# 五河县职教园区二期工程项目澄清补遗（编号：02）BB2024 WHGCZ0031

1. 项目名称：五河县职教园区二期工程项目；
2. 标段名称：五河县职教园区二期工程项目；
3. 澄清或修改事项：

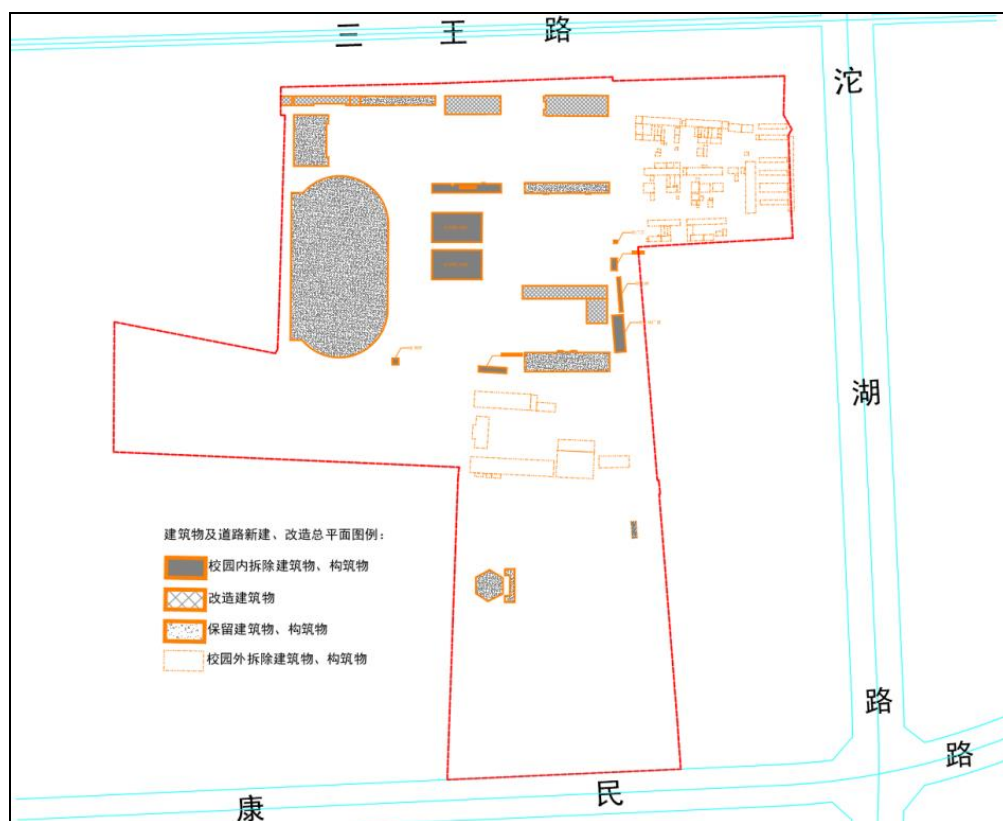
（1）我司资质证书（建筑工程施工总承包特级），由住房和城乡建设部颁发，在2023年12月31日延期日期到期，新的延期公告已在中华人民共和国住房和城乡建设部官网发文（《住房和城乡建设部关于核准2023年度第二批建设工程企业资质延续名单的公告》），现阶段新的资质证书还未拿到，是否可以先提供住房和城乡建设部关于核准2023年度第二批建设工程企业资质延续名单的公告查询网址及截图和全国建筑市场监管公共服务平台延期查询截图，请明确是否予以认可？

答复：若提供中华人民共和国住房和城乡建设部官方网站“关于核准建设工程企业资质延续名单的公告”截图及目录名单和全国建筑市场监管公共服务平台体现“发证有效期”查询截图，可以认可。

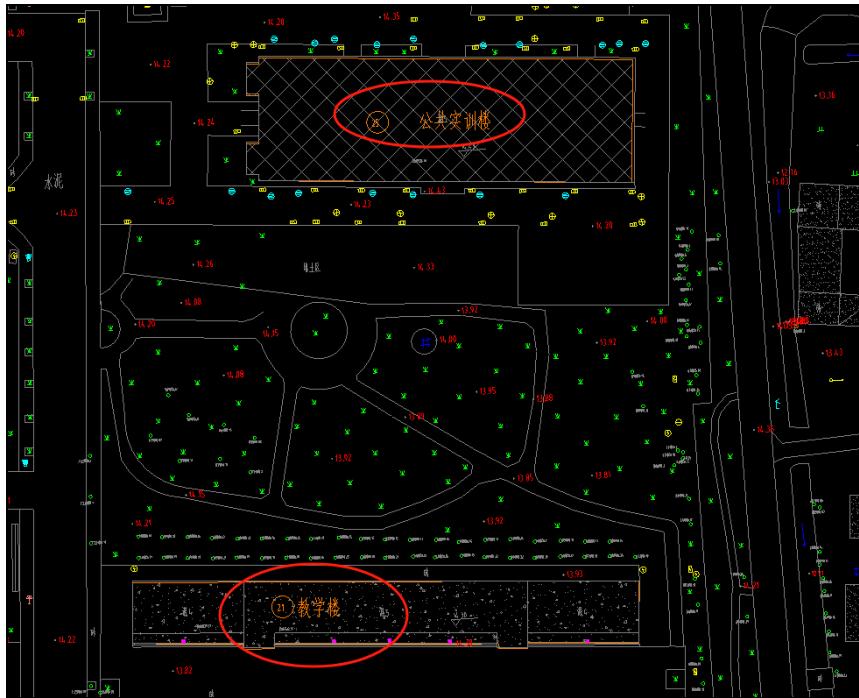
(4) 校园外拆除建筑物、构筑物无招标清单，请明确是否在施工范围内？

答复：不在此次招标范围内。

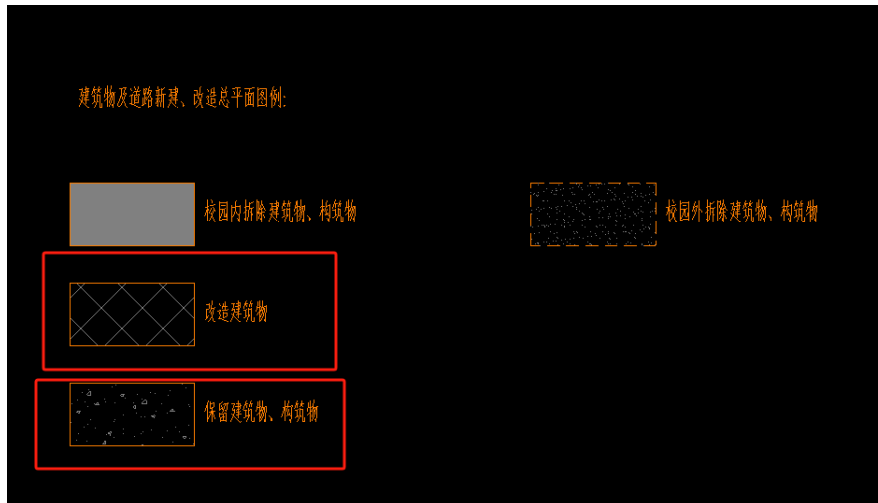
(5) 根据平面图示意的拆除与保留建筑的对比，现场公共实训楼为新建工程，但大样图例标注为改造工程，老校区的教学楼图纸列表标注为翻新，但大样图例给的是保留。请明确图例大样是否正确。

答复：按照一览表信息，公共实训楼为保留建筑，老教学楼为改造建筑。

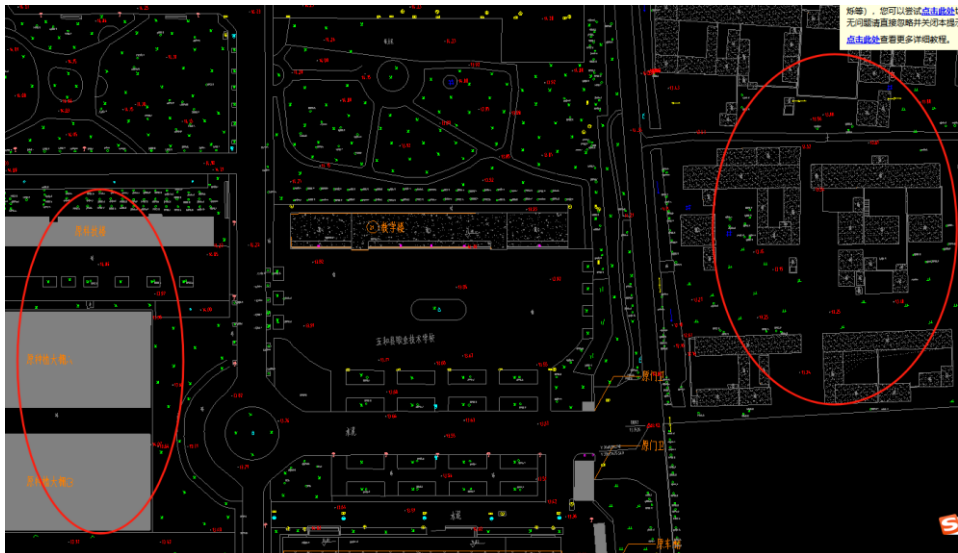
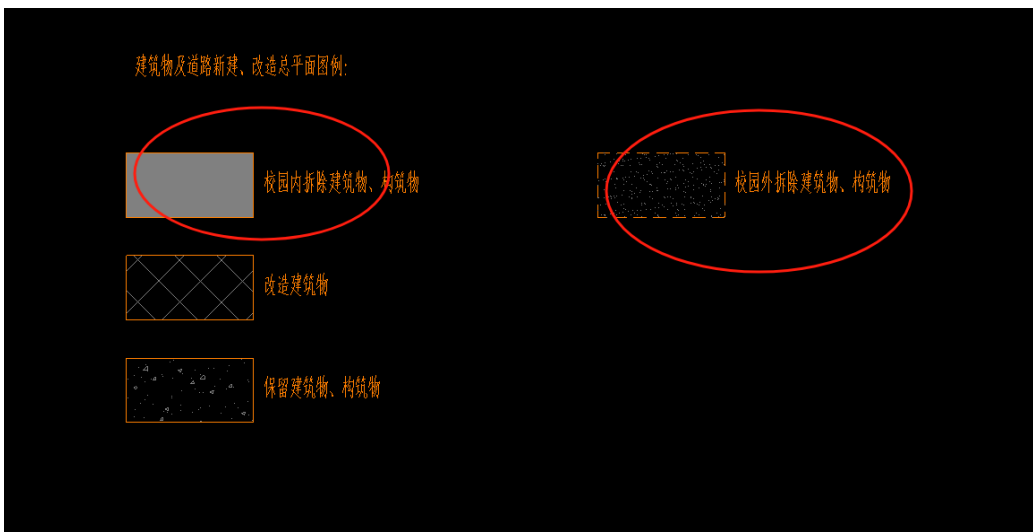
(32) 根据拆除新建总平图中，校园内拆除图纸中有表格标注，校园外拆除无表格明确但有图例要求。同时根据清单对比，拆除部分清单未见校园外的拆除单体，请明确校园外是否为中标单位施工。

答复: 详见本答疑第 (5) 条。

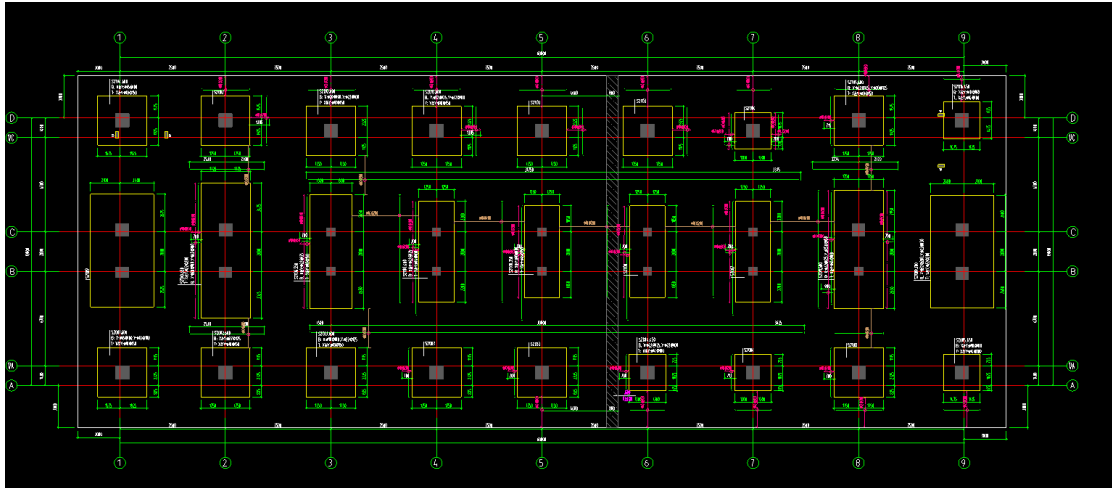
(33) 宿舍 B 图纸中未注明筏板板厚, 请明确。

答复：详见图纸答疑。
